第7回 地下水等調査会

水理地質構造の見直し

令和3年12月25日

鳥取県淀江産業廃棄物処理施設計画地地下水等調査会
事務局

地質構造の見直し(断面H:精進川南側)

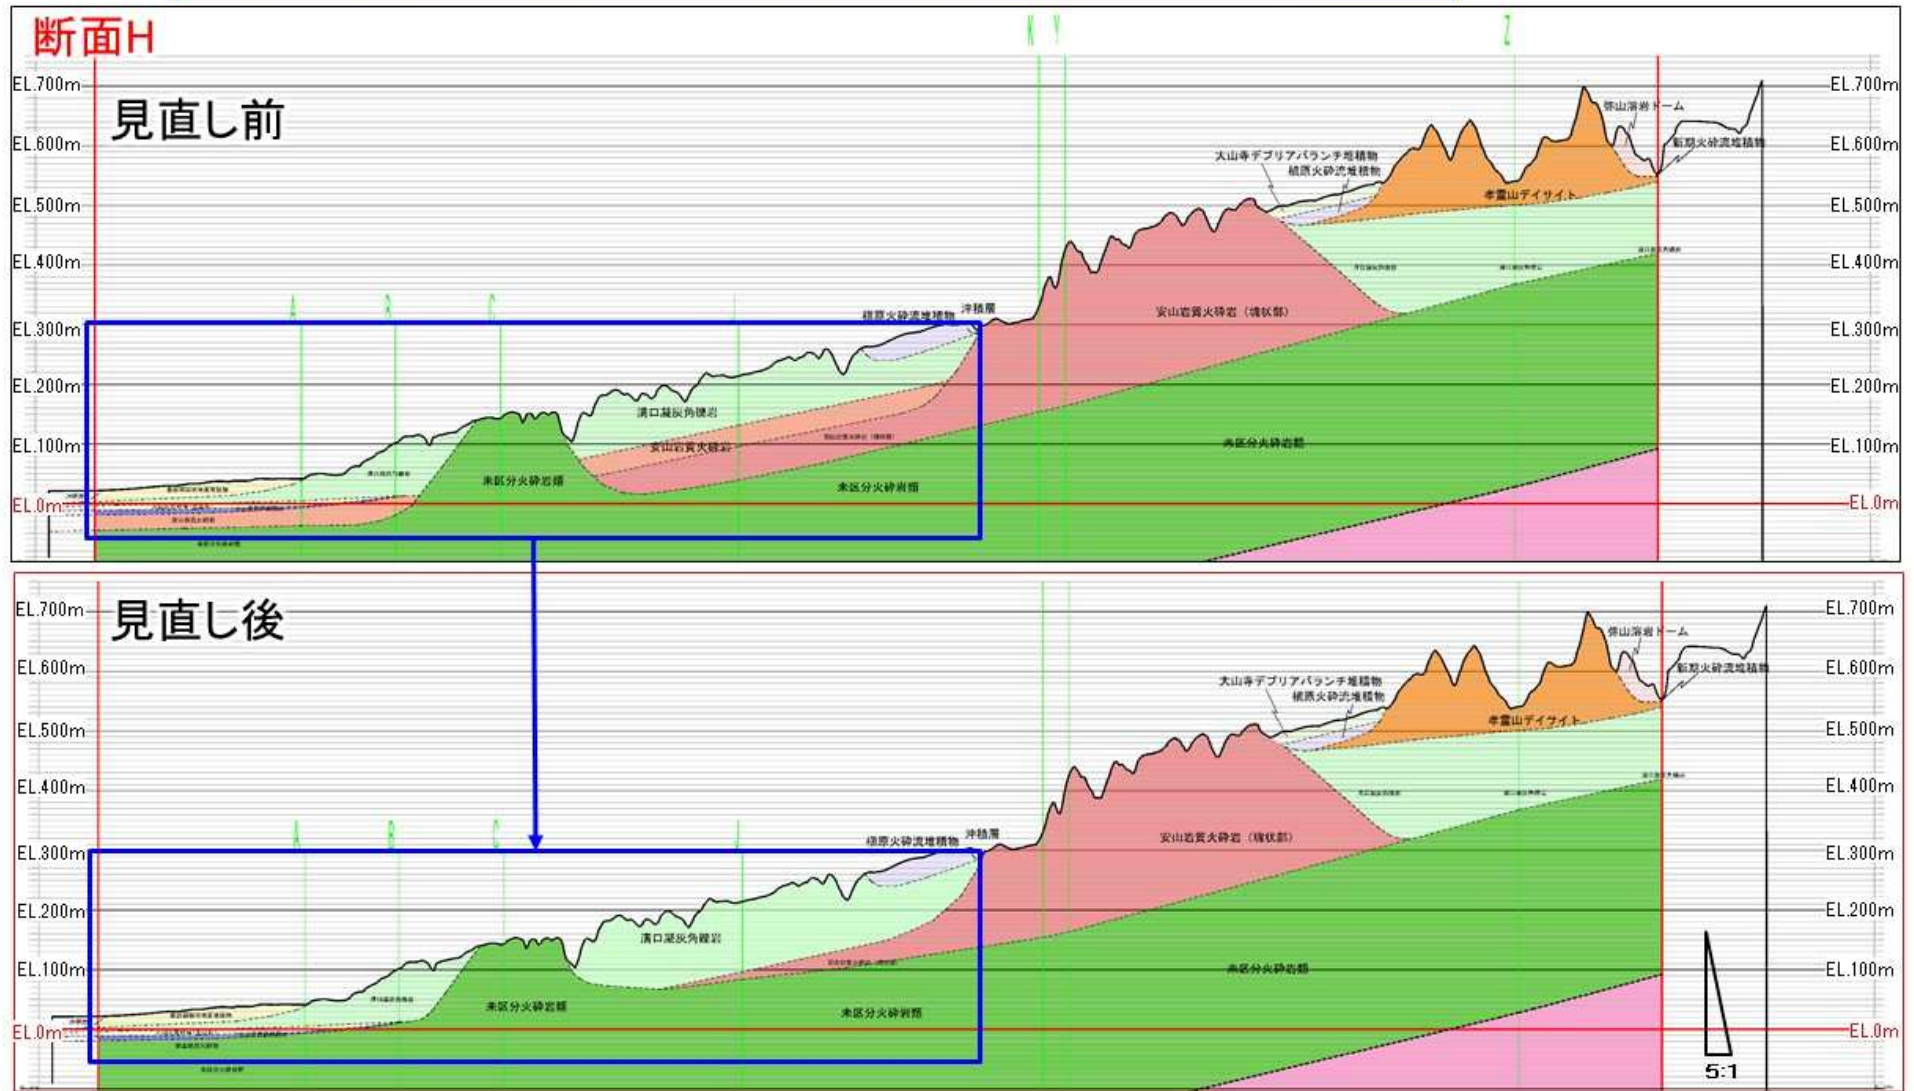
溝口凝灰角礫岩、安山岩質火砕岩類の分布を見直した。

地質構造の見直し(断面I:精進川南側)

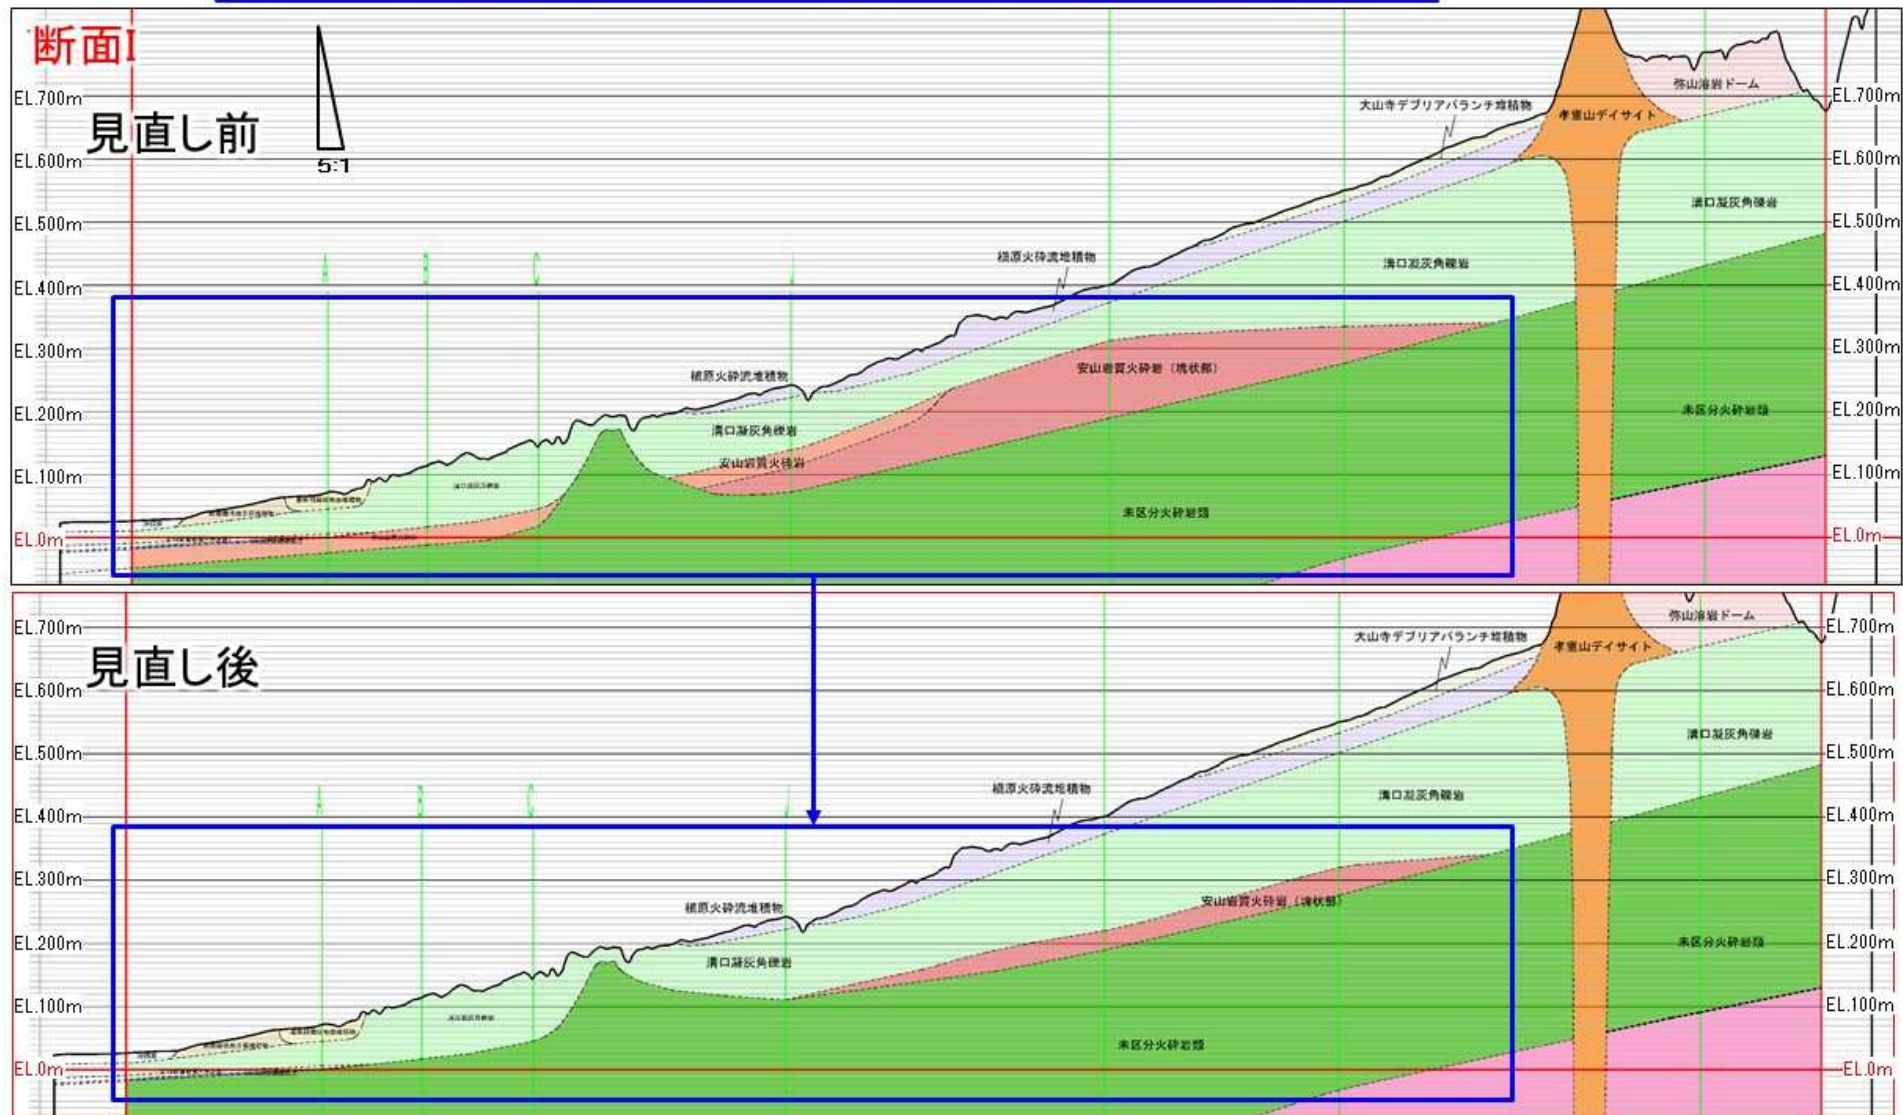
溝口凝灰角礫岩、安山岩質火砕岩類の分布を見直した。

地質構造の見直し(断面A:日本海側)

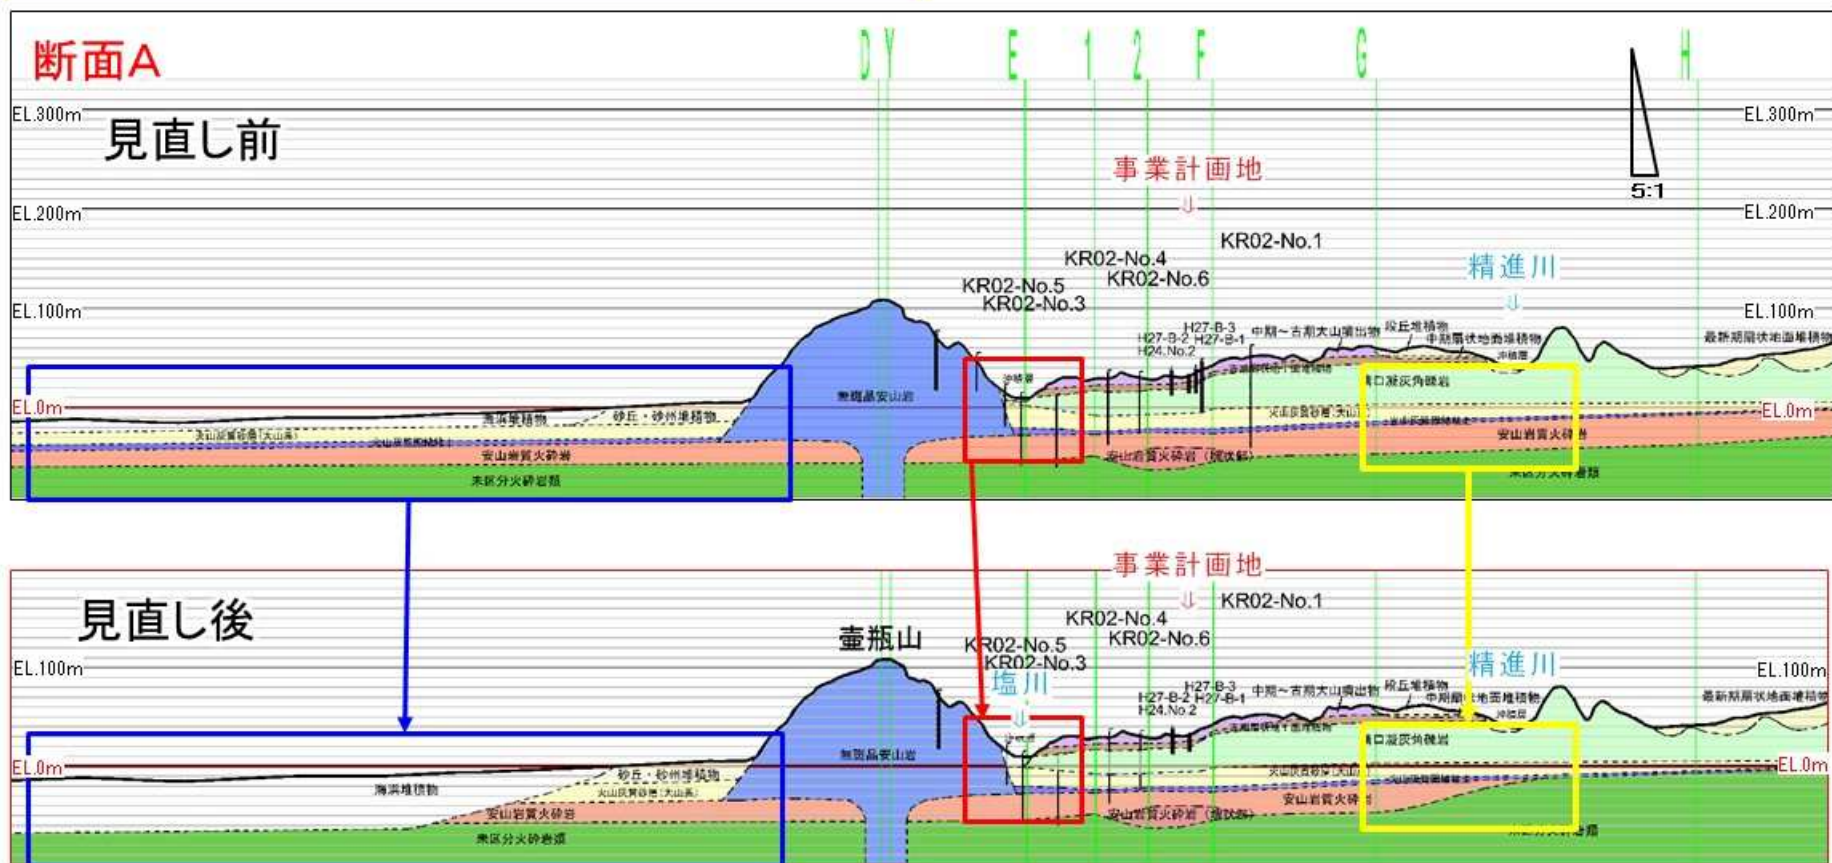
海浜堆積物と、砂丘・砂州堆積物、火山灰質砂層(大山系)、安山岩質火砕岩、未区分火砕岩類の分布を見直した。

谷地(塩川の谷)の沖積層と、溝口凝灰角礫岩の分布を見直した。

安山岩質火砕岩の分布範囲を見直した。

⇒第2、第3帯水層の地下水の滞留を解消
